РУЧКИ-НАКЛАДКИ ДЛЯ ГЛАДКИХ  
НЕПОЛНЫХ ПРОБОК

Cover handles for plain  
incomplete plug-gauges.  
Design and dimensionsГОСТ  
14751—69Взамен  
МН 4141—62

Изменение № 1 ГОСТ 14751—69 Ручки-накладки для гладких неполных пробок. Конструкция и размеры.

Черт. 1

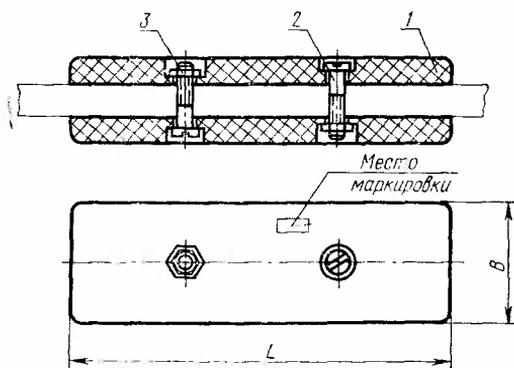
Пункт 1.1. Таблица 1. Головка. Заменить ссылку: ГОСТ 5915—70 на ГОСТ 5916—70.

Черт. 2

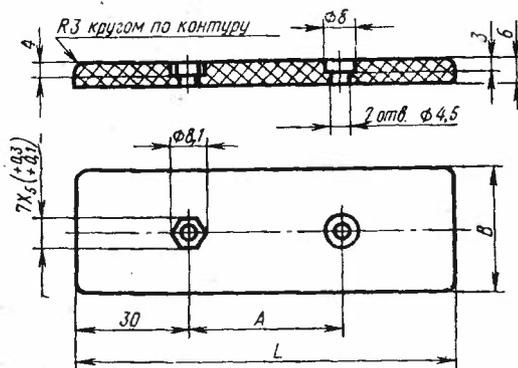
Пункт 2.1. Чертеж 2. . . . . Заменить поле допуска:  $X_5 \left( \begin{smallmatrix} +0,3 \\ +0,1 \end{smallmatrix} \right)$  на  $B12 \left( \begin{smallmatrix} +0,3 \\ +0,15 \end{smallmatrix} \right)$ .
